D.g.r. 25 ottobre 2021 - n. XI/5423

«Raddoppi ferroviari Seveso-Meda - Seveso-Camnago e opere sostitutive PL in comune di Seveso». Adempimenti di cui all'art. 19 comma 7 della legge regionale 9/2001 conseguenti agli esiti della conferenza di servizi sul progetto definitivo

ALLEGATO B1

PROGETTO DEFINITIVO "RADDOPPI FERROVIARI SEVESO-MEDA - SEVESO-CAMNAGO E OPERE SOSTITUTIVE PL IN COMUNE DI SEVESO" - Conferenza di Servizi decisoria, in forma simultanea e in modalità sincrona di cui all'art. 14, comma 3 della L. n. 241/90, ai sensi dell'art. 19 comma 7 della L.R. n. 9/2001 (CDS_DEF_1462) – verbale conclusivo.

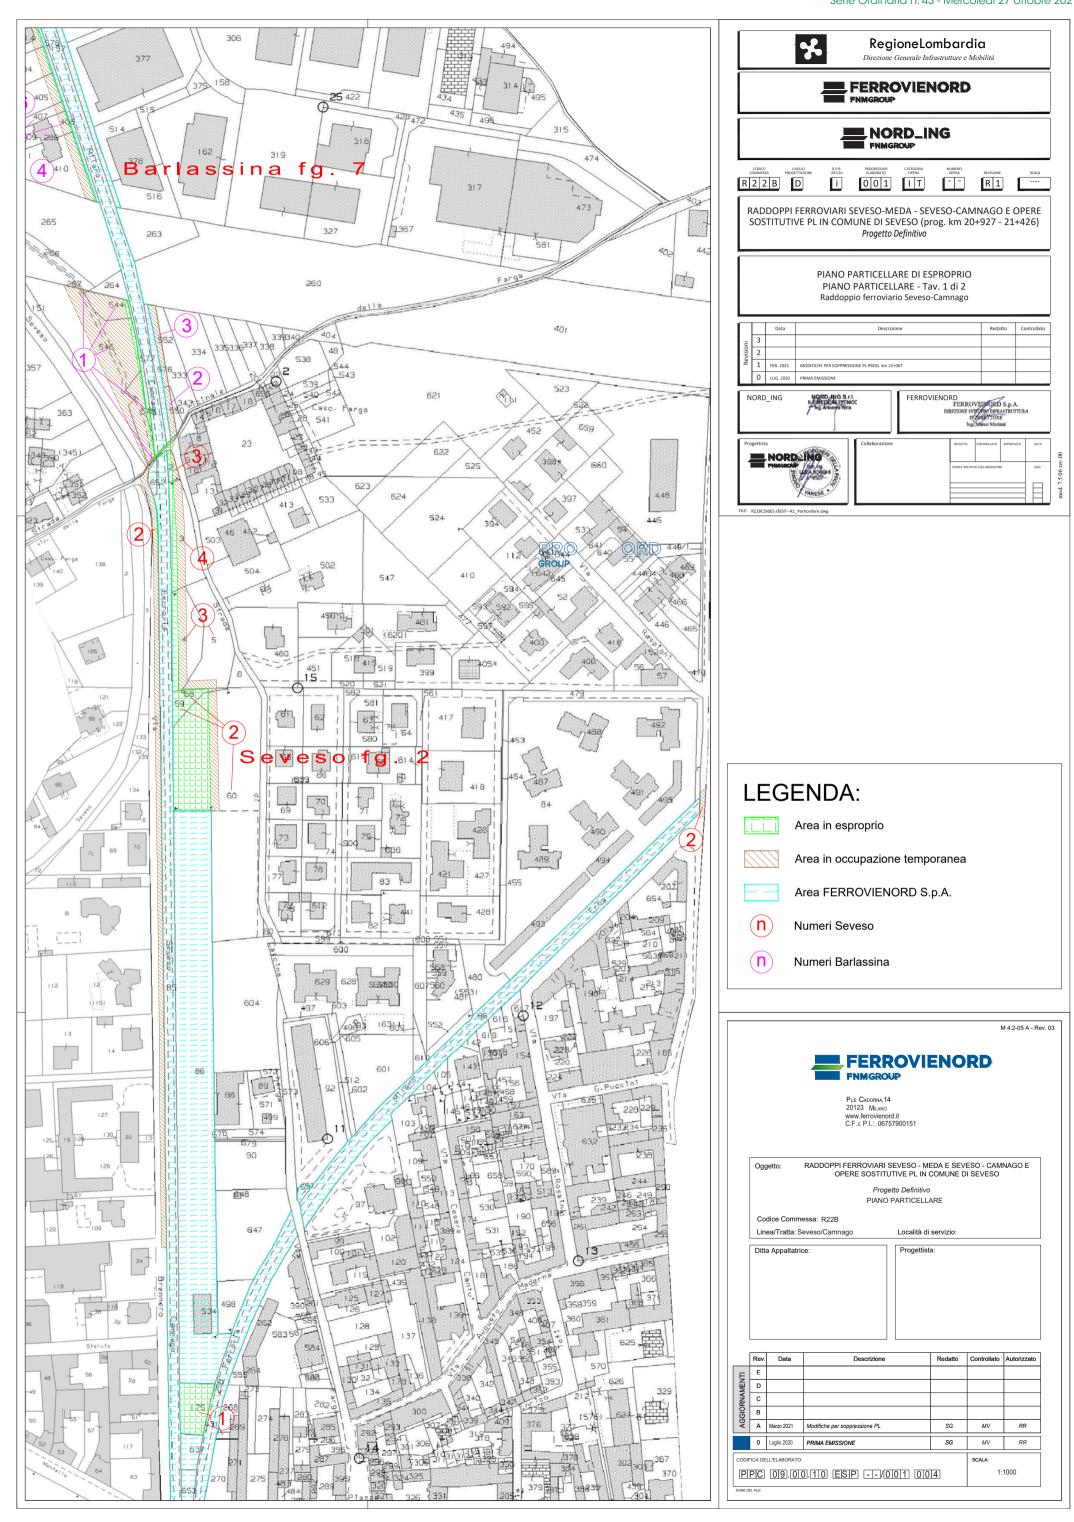
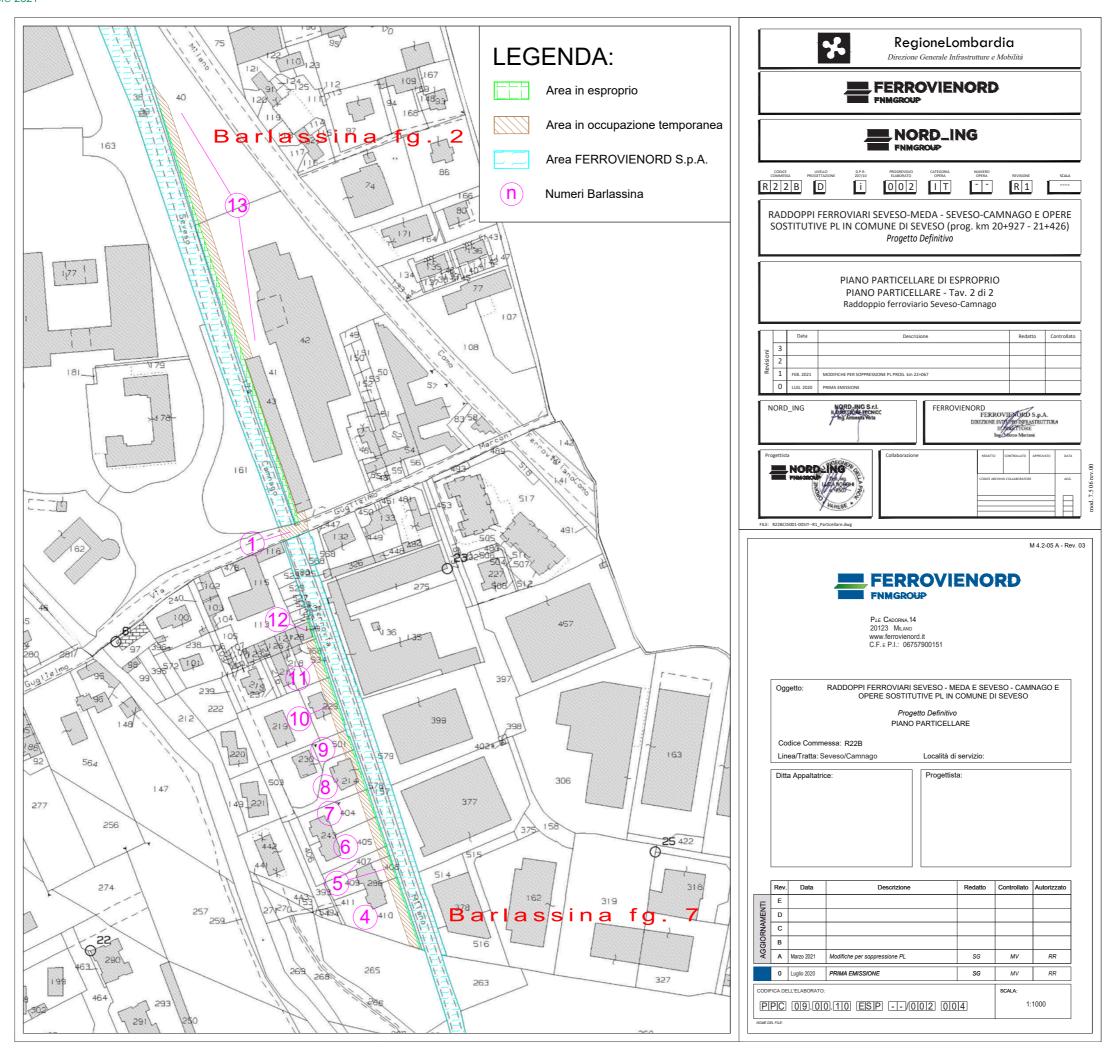
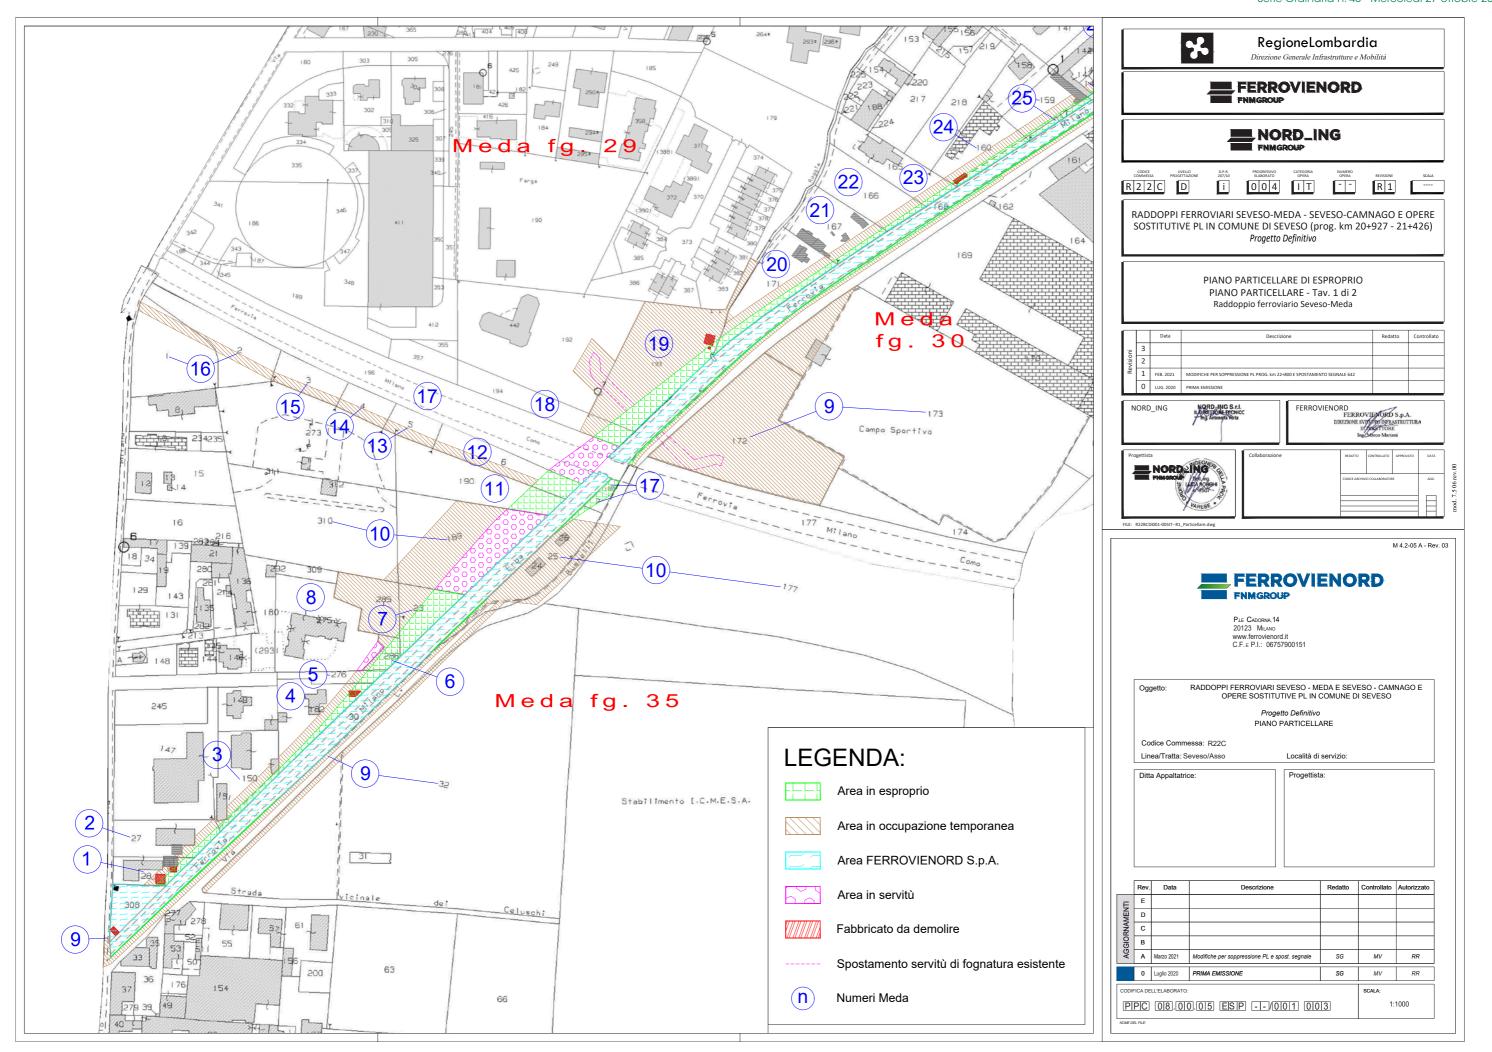
3., 4. e 5. Rispetto alle richieste di mantenimento in esercizio dei passaggi a livello, si richiamano le norme di ANSFISA (Agenzia Nazionale per la Sicurezza Ferroviaria e delle Infrastrutture Stradali e Autostradali) che identificano proprio i passaggi a livello come punti di discontinuità delle linee ferroviarie e fonti di criticità puntuali non solo per la circolazione dei treni, ma anche per la sicurezza sia dei convogli su rotaia che per i veicoli che li attraversano. ANSFISA pertanto assume una posizione molto restrittiva a riguardo.

Discende quindi l'obbligo per Regione Lombardia e Ferrovienord, soprattutto ogni qual volta si operino delle modifiche ad un tracciato ferroviario, di procedere con la soppressione dei PL, pena l'assunzione della responsabilità penale nel caso di incidenti.

Inoltre, i passaggi a livello costituiscono un elemento di perturbazione che può compromettere la regolarità della circolazione dei treni, obiettivo chiave del pacchetto di interventi previsti per il territorio della Brianza.

Fatte le suddette premesse, si conferma la scelta progettuale di soppressione e si ritiene che, nello specifico:

- per il PL di via Leoncavallo siano idonei gli attraversamenti esistenti e/o previsti.
- per il PL di via Dante, sia confermato l'adeguamento dell'esistente sottopasso di stazione al fine di renderlo fruibile all'utilizzo extra-ferroviario, ovvero anche in orario di non esercizio ferroviario.
